RAPPORT DE L'INSPECTION DES INSTALLATIONS CLASSÉES

Visite d'inspection du 25/04/2023

CIM – 1 Chemin du PORT 91350 GRIGNY

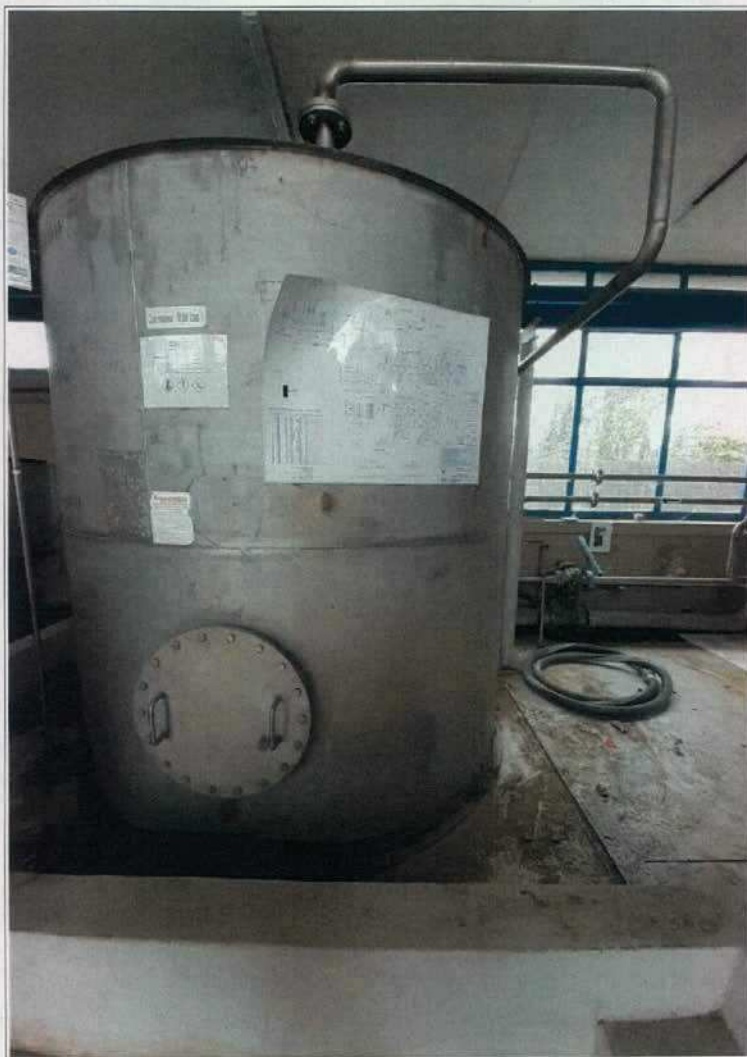
→ Non-conformité : Le volume de la rétention actuelle sous la cuve d'émulseur de 20 m³ n'est pas suffisant au regard des dispositions de l'article 7.6.2 de l'annexe 1 de l'arrêté préfectoral du 23/07/2020.

Lors de l'inspection du 25/04/2023, l'exploitant indique que la hauteur de la rétention a été augmentée d'environ 40 cm soit 2 rangs de parpaings. L'exploitant présente la facture de réalisation des travaux du 21/02/2023 à la société DLBTP ainsi qu'un reportage photos des travaux. L'inspection constate que la rétention a bien été relevée.

Le volume de la rétention de la nouvelle cuve répondra aux exigences réglementaires.

L'exploitant indique que la cuve sera de 42 m³ et sera installée en 2023 avec une mise en service en 2024.
